RPM S.r.l.

**Procedura di verifica di assoggettabilità a VIA
postuma relativa al progetto “Lavori di
Ridefinizione del Campo Cross – Monte Coralli” in
Comune di Faenza (RA)**

INT 02.00

**INTEGRAZIONI RICHIESTE CON NOTA REGIONE EMILIA-
ROMAGNA PROT. 09/12/2025.1232211.U**

Figura 2 – Sistema di drenaggio dell’area occupata dall’edificio FMI e dalla viabilità d’ingresso
(in rosso indicato il punto di immissione nel rio)

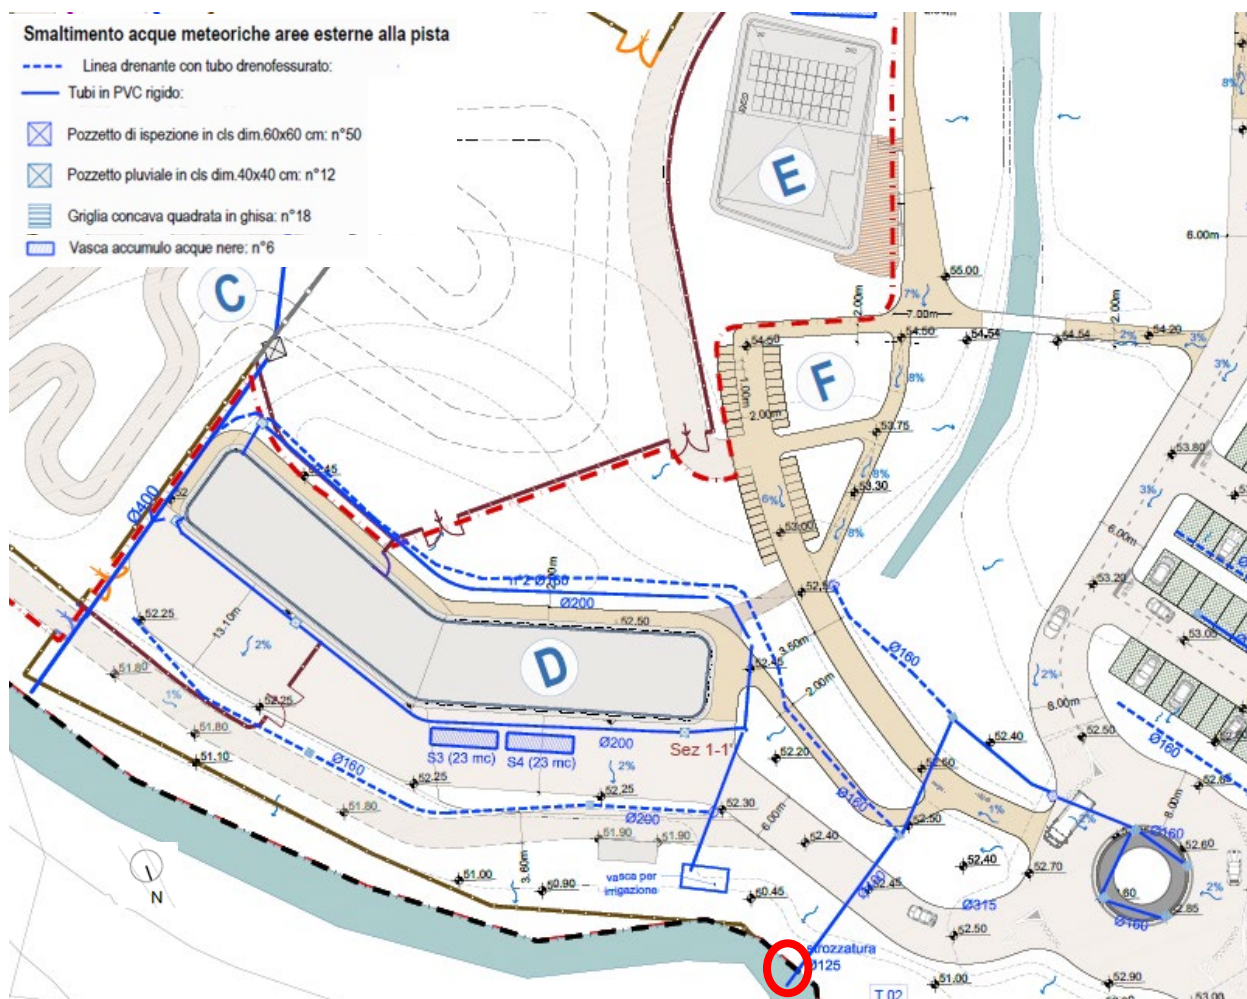
3. relativamente alla gestione delle acque meteoriche si chiede di relazionare nel dettaglio circa la configurazione della fognatura interna, specificando le caratteristiche delle tubazioni presenti per la raccolta delle acque meteoriche suddivise per area di impianto (pista da cross, area paddock, ecc...);

L'area in cui è ubicato l'edificio FMI e dove si trova la viabilità di ingresso alla struttura sono dotate di un sistema di raccolta e gestione delle acque caratterizzato da: tubazioni drenofessurate in PE, tubi in PVC rigido, pozzetti di ispezione in cls (presenti prevalentemente nell'area occupata dalla viabilità interna), pozzetti pluviali in cls (presenti prevalentemente nell'area in cui si trova l'edificio FMI), griglie concave quadrate in ghisa.

- La rete dei pluviali dell'edificio FMI (indicato con D nella figura seguente) recapita in una rete perimetrale con tubi in PVC Ø 200 che nella zona nord recapita in una **vasca di accumulo dell'acqua piovana (già esistente) destinata all'irrigazione** delle specie arboree di recente piantumazione;
- La parte restante dell'area è servita da tubazioni drenofessurate in PE Ø 160 – 315 che drenano le acque e consentono un rilascio graduale delle stesse verso i rii, evitando picchi di portata; tali tubazioni convogliano ad una tubazione in PVC Ø 400 sulla quale è posta una strozzatura a Ø 125 che limita la portata massima convogliabile nel punto di immissione nel corso d'acqua (cerchio rosso nella figura seguente).

Si notano nella seguente figura le due vasche di stoccaggio dei reflui domestici (S3 ed S4), che vengono poi allontanati come rifiuto.

Figura 7 - Punti di campionamento delle acque meteoriche

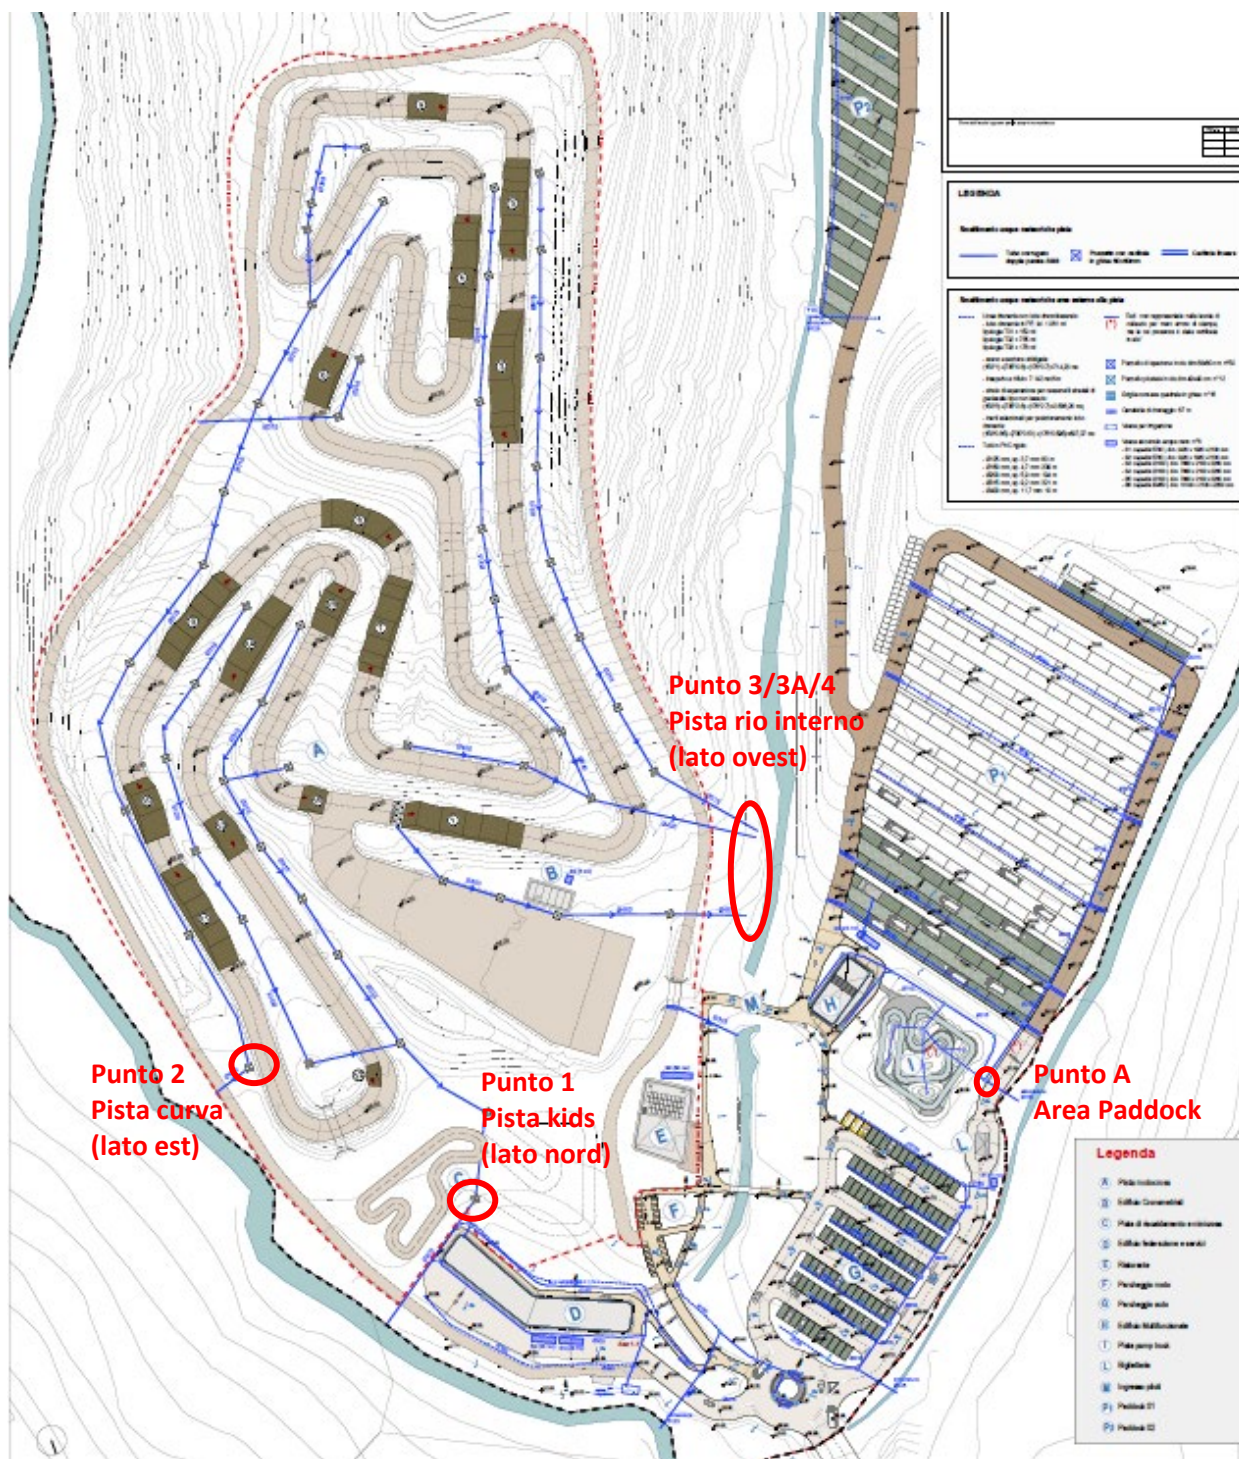
7. la documentazione di progetto non riporta valutazioni quali/quantitative delle acque scaricate direttamente e indirettamente nei rii. Ai fini della valutazione ambientale si chiede, a supporto della stessa, di effettuare una caratterizzazione analitica delle acque meteoriche di dilavamento convogliate nei rii circostanti l’impianto. I parametri minimi da attenzionare sono i seguenti, tipici per la tipologia di attività: Zinco, Rame, Nichel, Cadmio, Piombo, Idrocarburi totali e altre sostanze chimiche presenti nei fluidi dei veicoli e altre sostanze chimiche eventualmente presenti nei fluidi dei veicoli (es. glicoli, oli lubrificanti, additivi, ecc.). Il campionamento delle acque meteoriche dovrà essere effettuato, in concomitanza di almeno 3 eventi meteorici significativi, sui punti che recapitano direttamente in acque superficiali. L’esito della caratterizzazione dovrà essere accompagnato da una relazione esplicativa delle risultanze e dai verbali di campionamento. Al fine di interpretare correttamente le risultanze analitiche si ritiene necessario, per singolo punto di campionamento, che i prelievi vengano effettuati dopo 15, 30,

45, minuti dall’inizio dell’evento meteorico. Alla luce delle risultanze, dovrà essere aggiornata e rivista la valutazione degli eventuali impatti sulle acque superficiali, acque sotterranee, suolo e sottosuolo nelle fasi di esercizio.

In riferimento alla richiesta pervenuta è stato predisposto un piano di campionamento ed analisi delle acque meteoriche di dilavamento, da attuarsi in concomitanza di tre eventi meteorici significativi con prelievi effettuati dopo circa 15, 30 e 45 minuti dall’inizio dell’evento meteorico.

Il profilo analitico da ricercare comprende tutti i parametri indicati nella richiesta (Zinco, Rame, Nichel, Cadmio, Piombo, Idrocarburi totali) ed è stato integrato con sostanze chimiche tipiche dei fluidi veicolari, ossia Solventi organici aromatici, MTBE ed ETBE, oltre a pH e COD.

È stato previsto che i campioni fossero prelevati in modo tale da caratterizzare le diverse aree del sito, ossia l’area paddock ed i tre versanti della pista (versante est, nord ed ovest).

Sono quindi stati definiti i seguenti punti di campionamento, individuati in modo tale da consentire un prelievo a caduta in condizioni di sicurezza ed accessibilità:

<p>Punto A - Area paddock</p> 	<p>Punto 1 Pista kids (lato nord)</p> 	<p>Punto 3/3A/4 Pista rio interno (lato ovest)</p> 
<p>Punto 2 - Pista curva (lato est)</p>
